# 輔導成果案例

## 機械安全防護-24AB2007

### 危害分析及改善建議

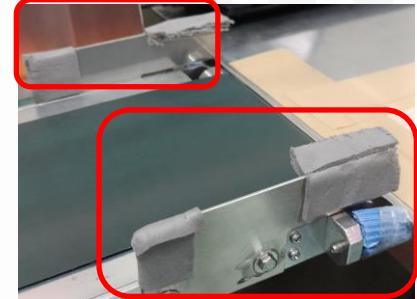
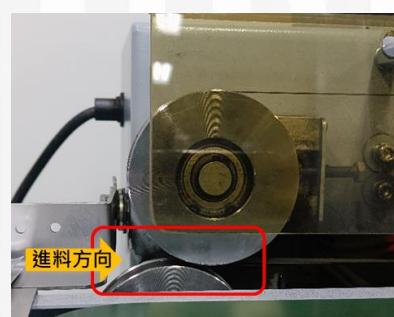
1. 分裝機之輸送帶與滾輪接觸區有捲夾風險。  
→建議滾輪兩側裝設高出滾輪約1~2公分之擋板。
2. 分包裝輸送帶之滾輪側邊有凸出物，旋轉時有捲夾風險。  
→建議設護罩將凸出物包覆住。
3. 連續封口機之傳動帶與傳動輪雖已設透明護罩，但封口入口側未包覆完整，有捲夾風險。  
→建議封口入口側面加護罩包覆，且該護罩下緣與輸送帶高度差以手指無法伸入為原則。

▲已設高出滾輪之擋板

▲已設護罩將凸出物包住

▲已將封口入口包住

## 製程排氣安全-24AB2013

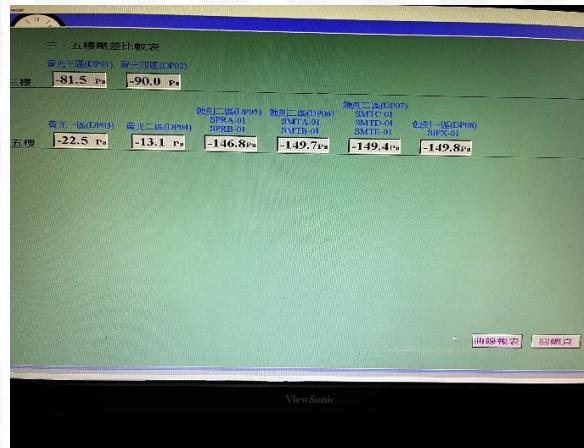
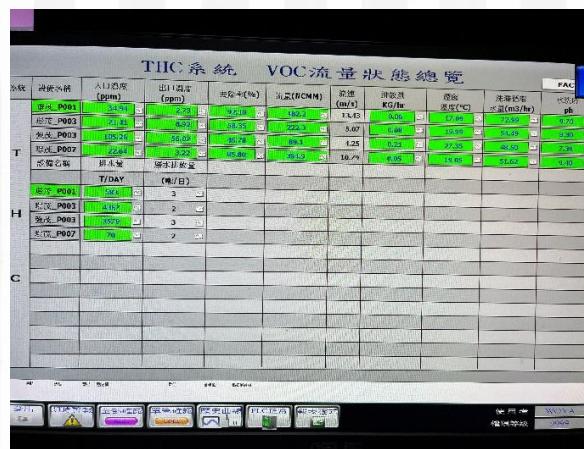
- 黃光製程使用之化學品多有機溶劑類，具有閃火點及爆炸下限較低之特性，故製程排氣系統須具備溫度監控及防(耐)火性。  
➡ 建議局部排氣裝置增設易於檢視排氣裝置運作情形之壓差計，部分排氣櫃已有設置電子式壓差計，建議於現場留存標準壓差值紀錄。
- 蝕刻製程使用之化學品則包含酸性液體及有機溶劑，故製程排氣系統需同時具備溫度監控、防(耐)火性及耐酸性等條件。  
➡ 建議宜確認有機製程廢氣排放管道有無溫度監測及撒水等功能。

各製程區排氣系統經確認後，均確實設有管道壓差計，並透過電腦系統監控排氣管道壓力是否異常。

已確認製程廢氣排放系統有設置溫度監測裝置，並連動警報系統，於管道內溫度異常時即時通知相關維護單位。

## 人因性危害預防與改善-24AB3004

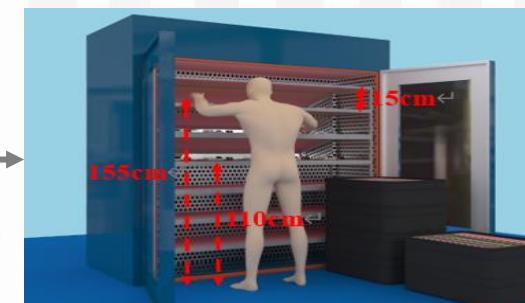
本區作業的主要問題為不良姿勢，因為機架各層高度變化，當作業員檢驗（插拔）第2~3層的機板時，其機架層高距地約為52~72cm，故作業員主要採取蹲跪姿作業。在檢驗第4~6層的機板時，其機架層高距地約為92~132cm，其主要採取彎腰或低彎腰姿勢作業。

1. 在機架各層的高度方面，建議調整產品機板的擺放方向，將產品的顯示燈朝後方（內）擺放，並在機架各層的後方加裝鏡子。同時，每一層只需排放一排的機板，各層架後方的鏡子後傾約5度。
2. 對男性作業員而言，作業安全區為94~140cm之間。然而，在考慮作業員需執行目視檢查機板燈號的視覺作業的前提下，建議機架的各層架高度可調整為每層約15cm，同時主要層架僅保留高度為110~155cm的層架，換言之，僅保留3層的層架使用，必要時亦可將機架的各層架高度調整為每層約10cm，則可使用4層機架的空間。

▲ 調整產品機板的擺放方向，並於層架後方加裝反射鏡

▲ 機架各層後方的鏡子後傾約5度

▲ 主要層架僅保留高度為110~155cm的3層
